Rijkswaterstaat
Ministerie van Infrastructuur en Milieu

Toelichting Second Opinion

Ring Utrecht A27/A12

4 juni 2012

Second Opinion met name kritisch op...

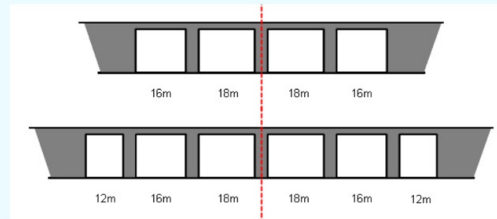
... benodigde verbreding van de weg ter hoogte van kunstwerk 15 (spoorviaduct Utrecht - Den Bosch) binnen het folie.

De kruisingen met de spoorviaducten Utrecht–Arnhem en Utrecht-Den Bosch zijn kritisch. Van de twee spoorviaducten is het spoorviaduct Utrecht-Den Bosch (spoorviaduct 15) het meest kritisch omdat dit viaduct schuin ligt ten opzichte van de A27. Een schuine kruising neemt meer ruimte in beslag. Dat is dan ook de reden waarom hier zowel in de onderzoeken van RWS als in de second opinion de meeste aandacht naar uit is gegaan.

Vraag 2 – Time-out voor KW15

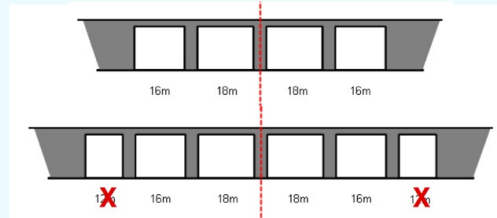
- Extra veld KW 15 met 12 meter niet mogelijk
 - Oplegging huidig landhoofd
 - Verloop folie ten zuiden van KW15
- Door RWS voorgesteld extra veld van 10,5m misschien mogelijk met ophoging van rijbaan en kleinere dekdikte

Witteveen en Bos heeft de second opinion uitgevoerd en kwam tot dezelfde conclusie die ook werd getrokken uit het eerdere onderzoek: bij kunstwerk 15 is het niet mogelijk een veld van 12 meter breed te realiseren. Er is een mogelijkheid geopperd waarbij het wel zou kunnen. Als de onderdoorgang wordt beperkt tot 10.5 meter en de nieuwe deklaag van het spoorviaduct dunner kan, dan is dat een mogelijkheid. Het wegprofiel van maximaal 2x7 rijstroken is ook met de genoemde 10,5 meter te realiseren.

Huidige middenpijlers KW15 verschuiven

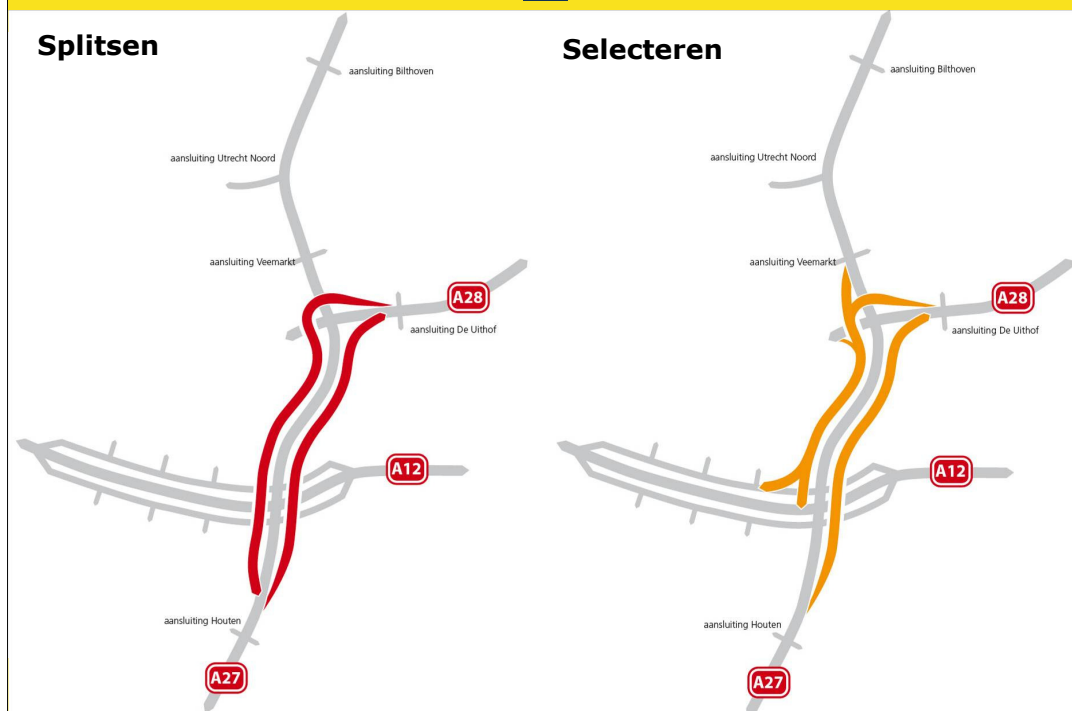
- lijkt mogelijk met $\pm 2\text{m}$; detailberekeningen moeten dit uitwijzen
- lijkt faseerbaar in profiel spitsstroken
- bij grotere verschuiving is nader onderzoek nodig

De tussenpijlers zouden wel kunnen worden verschoven met mogelijk 2 meter. Dit is alleen relevant als de gewenste rijstrookindeling niet past binnen de bestaande pijlers.
